Деловодни број: 2-24/3  
Датум: 03.02.2020.године

У складу са чланом 63. став 1. Закона о јавним набавкама, Комисија за јавну набавку обавештава сва заинтересована лица да је извршена измена конкурсне документације за јавну набавку радова бр. Р-3-19 - асфалтирање прилаза рампи за истовар робе.

### **ИЗМЕНА И ДОПУНА КОНКУРСНЕ ДОКУМЕНТАЦИЈЕ БР.1**

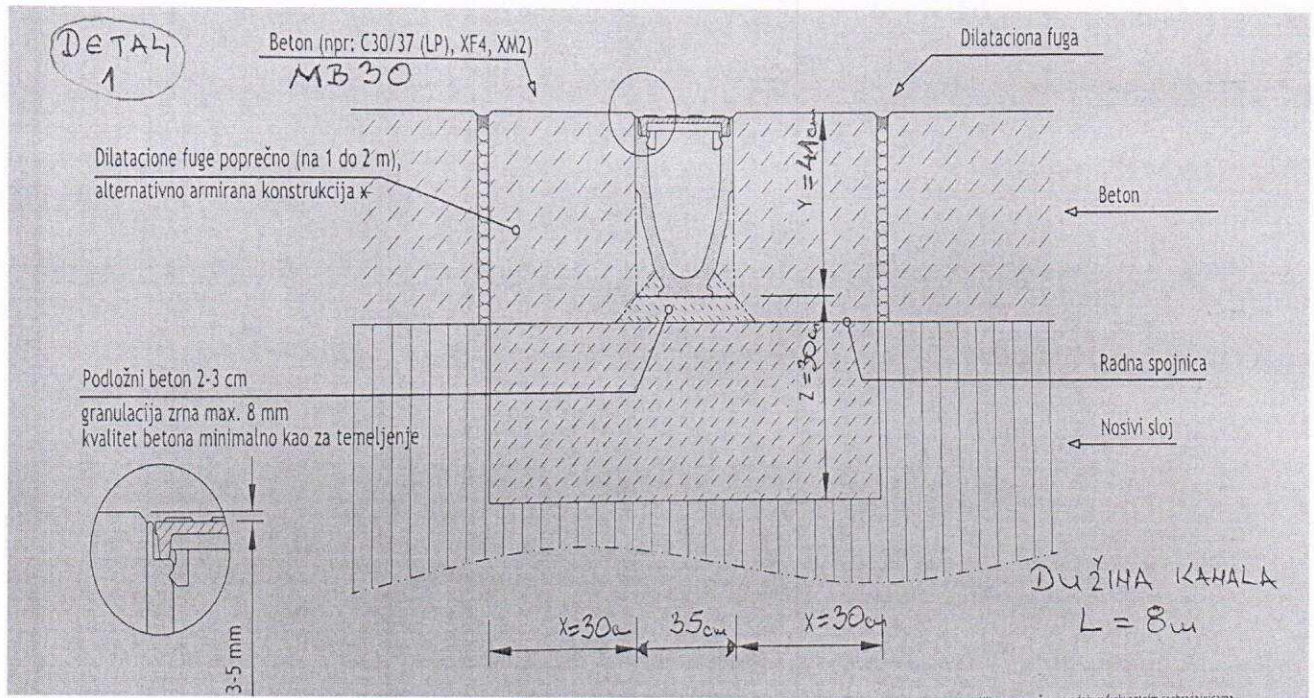
Наручилац Студентски центар Ниш врши измену и допуну конкурсне документације тј. поглавља III (Врста, спецификације, количина, опис радова, начин спровођења контроле и обезбеђивања гаранције квалитета, рок извршења, место извршења радова) и доставља измењено поглавље III у прилогу и детаљ 1 (упутство за уградњу).

5.	Набавка материјала и израда армираног бетонског језгра (марка бетона МБ30), дужине 8m, за решетку и канал за линијско одводњавање, по детаљу 1.	ком	1		
6.	Демонтажа старе, израда и монтажа нове капије (7,5x2,5m) од кутијастих металних профила са испуном од арматурне мреже fi-8 и фарбањем у две руке	ком	1
